**COMUNICACIÓN
ACTO ADMINISTRATIVO**

Referencia: Expediente: LAV0033-00-2016

Asunto: Comunicación Resolución No. 1643 del 16 de junio de 2026

Figura 3-71 infraestructura provisional de teleféricos

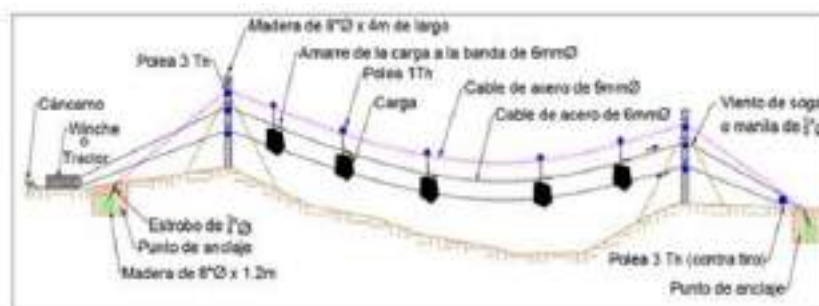
El sistema de teleférico constará principalmente de un área de despacho y una de descarga con ocupaciones que se encuentran aproximadamente entre 31,00 m² y 99,98 m², tanto en el área de despacho como en el área de descarga se realizará el anclaje de la guaya de transporte, a través de un tronco que será enterrado en el suelo y la disposición provisional de equipos, herramientas, materiales de construcción empacados y estructuras, que serán inmediatamente trasladados hacia los sitios de torre, una vez que sean transportados hasta el área de despacho, por lo tanto, no implican el uso y/o aprovechamiento de recursos naturales o la generación de impactos ambientales adicionales a los identificados y evaluados en el EIA de 2016 y en el presente EIA de modificación de licencia ambiental.

De acuerdo con lo anterior, mediante una guaya aérea se transportarán hacia los sitios de torre referidos, diferentes cargas, las cuales son haladas por un malacate sujeto a una segunda guaya, como se muestra en la siguiente figura:

No obstante, el Equipo Evaluador Ambiental frente a los “teleféricos” concluyó que, al no encontrarse como una infraestructura del proyecto acorde con el alcance de la solicitud de modificación, no consideró ambientalmente viable realizar el ajuste solicitado.

Retirar donde corresponda todo lo asociado con el teleférico, transporte helicoportado y helipuerto, toda vez que no hacen parte del alcance de la presente modificación de licencia ambiental.
